监理工作联系单

工程名称：大连上电远洋光伏发电有限公司 12MWp（大连中远川崎）屋顶分布式光伏发电项目
编号：DLZY-ZHJL-LXD-003

事由：关于质量问题

图 1：工人压在组件上施工

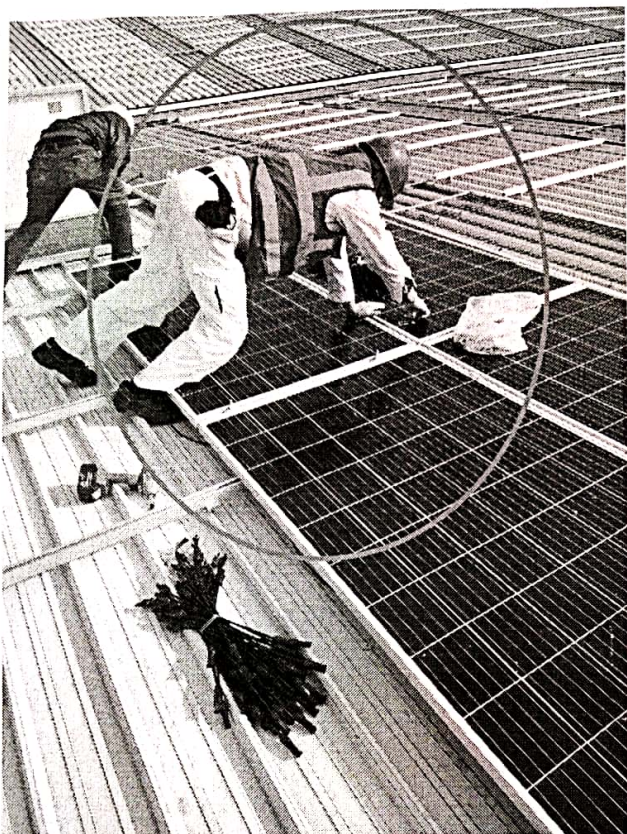
内容：1、有工人压在组件上施工。

以上缺陷问题要求施工方尽快整改，整改后报建设单位、监理单位复查。

图 3：支架夹具紧固不到位

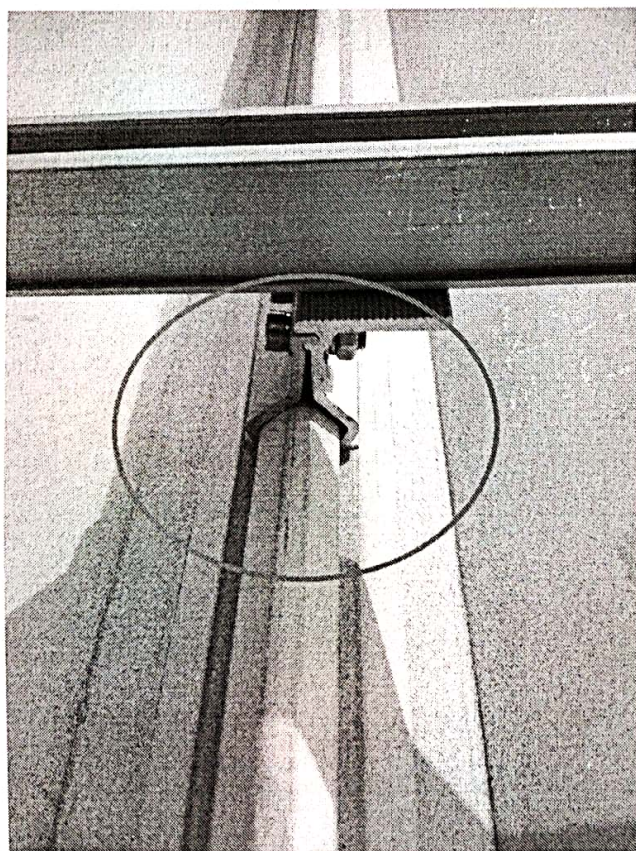
2、存在支架夹具紧固不到位
